VW GOLF 4

Achtung / Opgepast / Attention / Warning

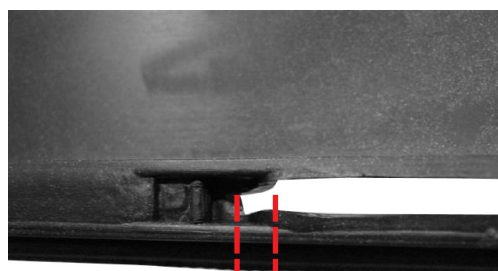
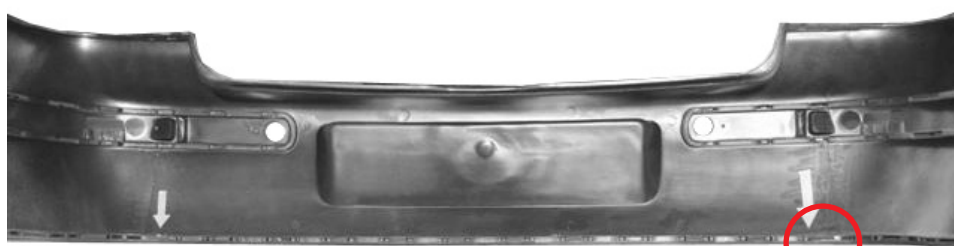
- D** Um den Spoiler korrekt montieren zu können muss das vierte Befestigungsloch von links (und das vierte von rechts) um 5 mm nach innen erweitert werden.
- NL** Voor een goede montage van de spoiler: het vierde bevestigingsgat van links (en het vierde van rechts) circa 5mm naar het midden van de bumper uitvijlen/frezen.
- F** Pour un bon montage du spoiler: au niveau du quatrième trou de fixation en partant de la gauche (et du quatrième en partant de la droite) veuillez fraiser ou limer +- 5mm de matière vers l'intérieur du pare-choc.
- GB** For good mounting of the spoiler: make the fourth mounting hole from the left (and the fourth from the right) +-5mm bigger to the center of the bumper.

5mm
